第4章 方法書（再実施）作成までの経緯

1 配慮書手続の概要

2 配慮書に対する知事、住民等の意見及び事業者の見解

図 4.5-1 (1) 環境保全に係る検討の経緯【方法書(再実施前)時点】

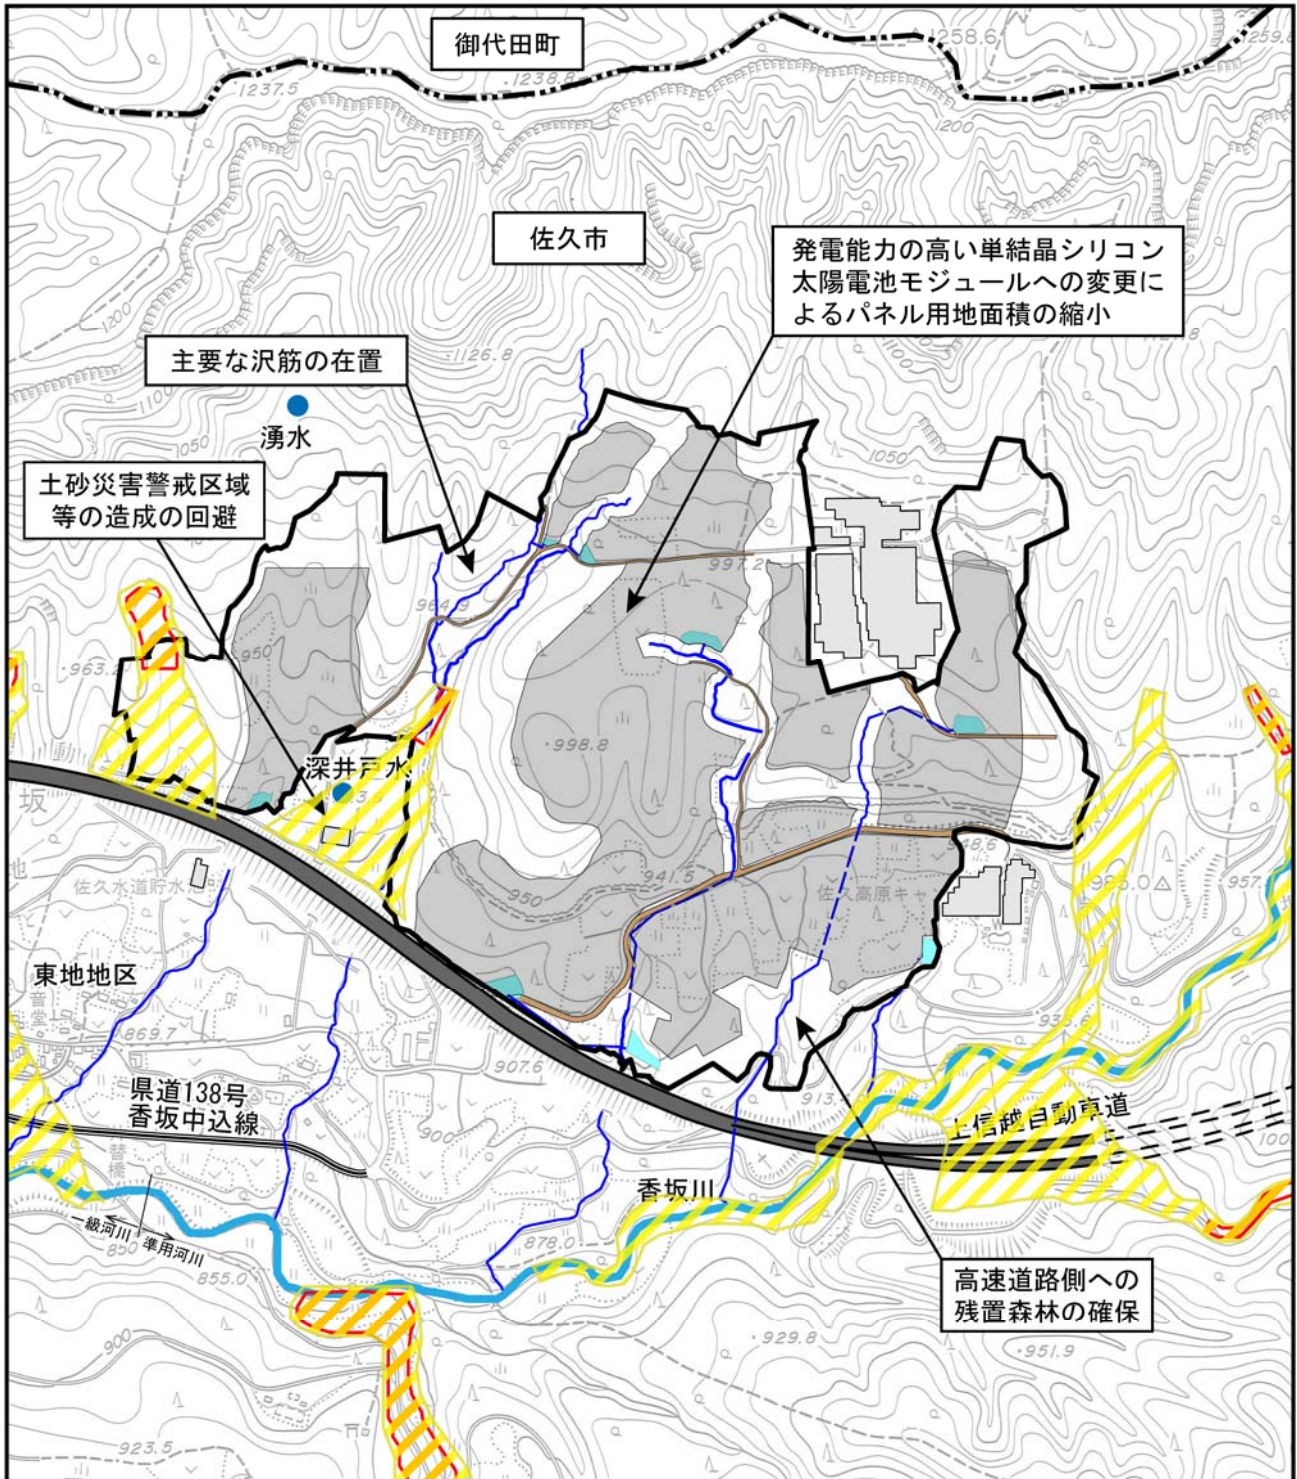
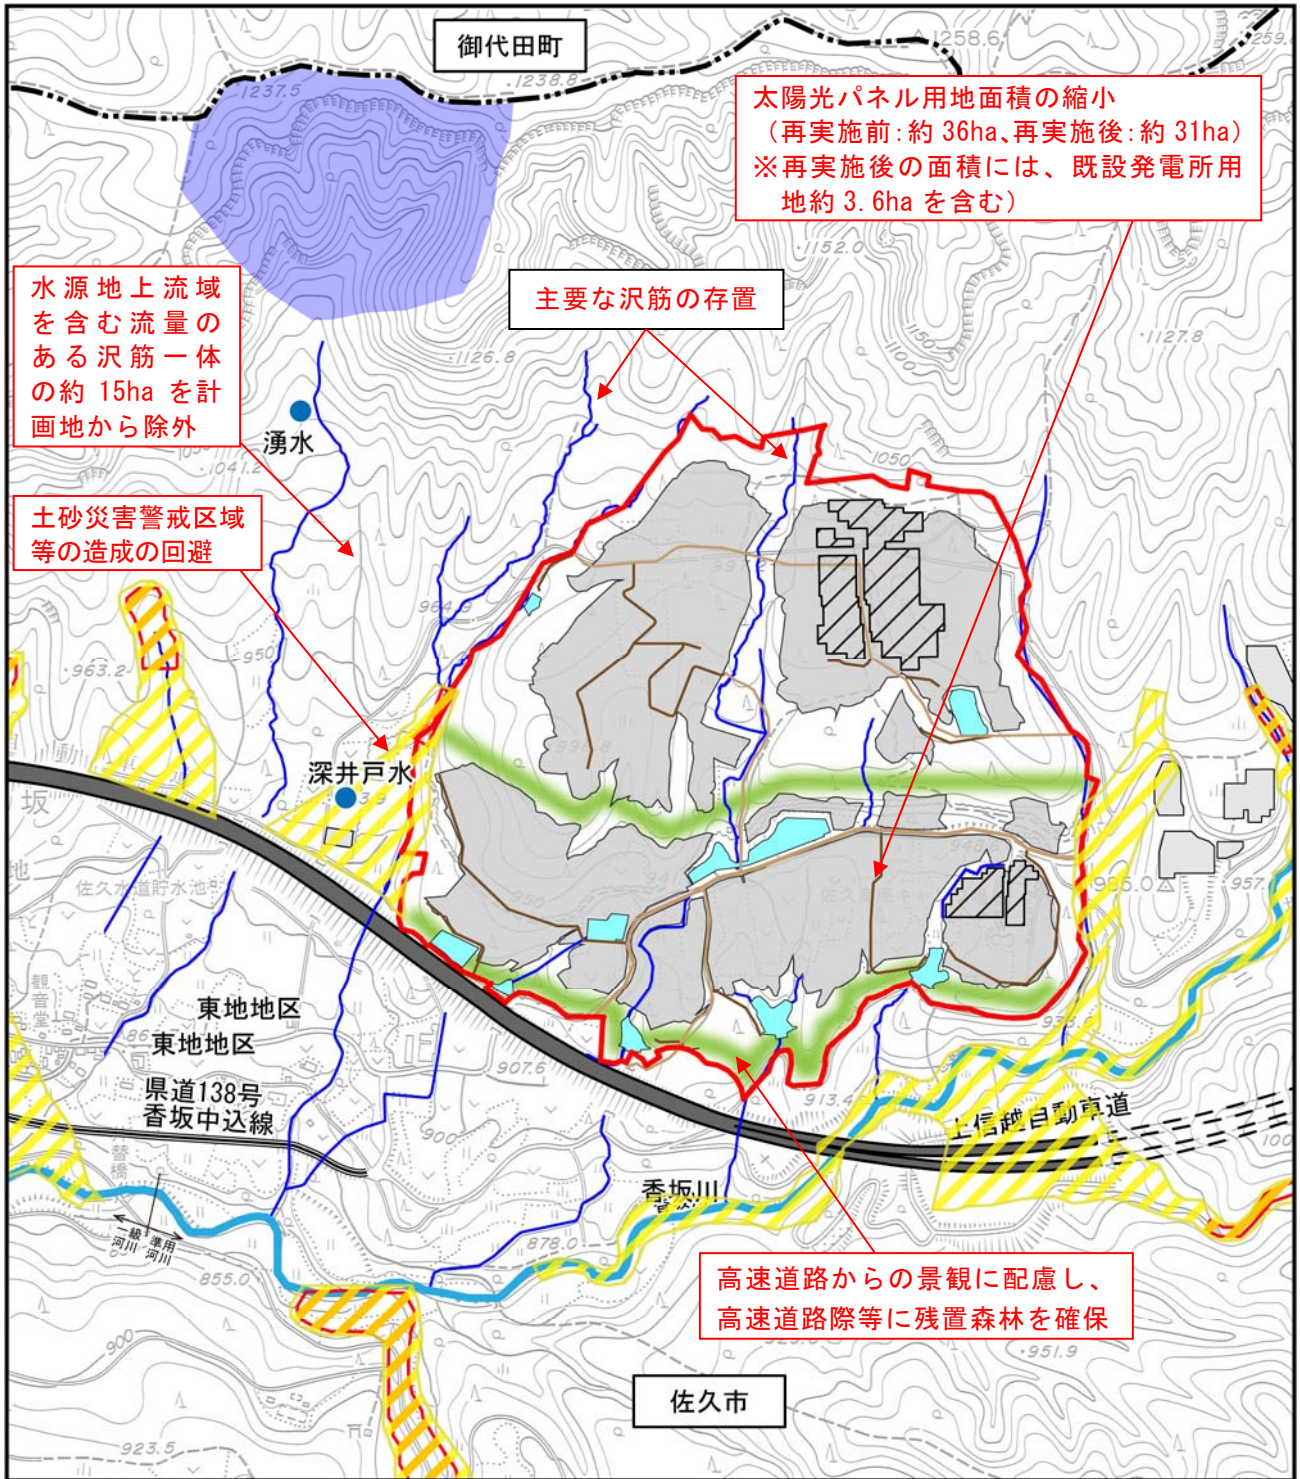
配慮書における複数案の検討結果や、配慮書及び方法書（再実施前）に対する住民等、関係市長（佐久市長）及び長野県知事の意見等を踏まえ、以下の点に配慮し、方法書の事業内容（造成範囲、パネル配置等）を具体化した（方法書の再実施前の環境保全の検討の経緯との比較を含み図4.5-1(1)～(2)参照）。

- ・方法書（再実施前）時点では、計画地西側の流量のある沢筋及びその周辺を太陽光パネル用地として計画していたが、沢筋周辺における貴重な動植物の生息・生育に配慮し、また、その北側の湧水水源地の存在や土砂災害警戒区域等の存在にも配慮し、方法書（再実施前）における計画地から、計画地西側の水源地上流域を含む流量のある沢筋一体の約15haを除外することとした。その他、造成にあたっては、水象、動植物等の影響に配慮し、計画地内を流下する流量のある沢筋は存置する計画とした。なお、前述のとおり湧水水源地等に配慮した計画を策定したところであるが、その後、湧水水源地である東地水源（湧水）については、令和2年4月16日に取水地点及び集水区域の範囲（6.61ha）が「長野県豊かな水資源の保全に関する条例」に基づく水資源保全地に指定されている（p.88～89参照）。

- ・計画地の東西の敷地境界沿いの一部には、「土砂災害防止法」に基づく土砂災害特別警戒区域（土石流）及び土砂災害警戒区域（土石流）に指定されている区域があるため、地形・地質（土地の安定性）の影響に配慮し、これらの区域は造成範囲から外す方針とした。
- ・計画地は、高速道路（上信越自動車道）における長野県の玄関口に当たる場所であることに配慮し、高速道路から計画地の太陽光パネルが見えにくいよう、計画地南側の高速道路際等には残置森林を確保することとした。

- ・太陽光パネルを方法書（再実施前）時点より発電能力の高い単結晶シリコン太陽電池モジュールに変更し、太陽光電池モジュールの設置枚数の減少を図り、森林伐採等による影響を総じて低減するよう、太陽光パネル用地面積を縮小することとした。
- ・前述のとおり水源地上流域約15haを除外したことに伴い、残置森林面積及びパネル設置面積を補うため、計画地の北東及び南東に位置する既設の太陽光発電所（2ヶ所）及びその周辺部約5.4haを新たに計画地に追加した。ただし、計画地面積（約58ha：うち約3.6haは既設の太陽光発電所面積）は方法書（再実施前）時点の面積（約66ha）より約8ha縮小し、太陽光パネル用地面積（約31ha：うち約3.6haは既設の太陽光パネル用地面積）は、方法書（再実施前）時点の面積（約36ha）よりも約5ha縮小した。
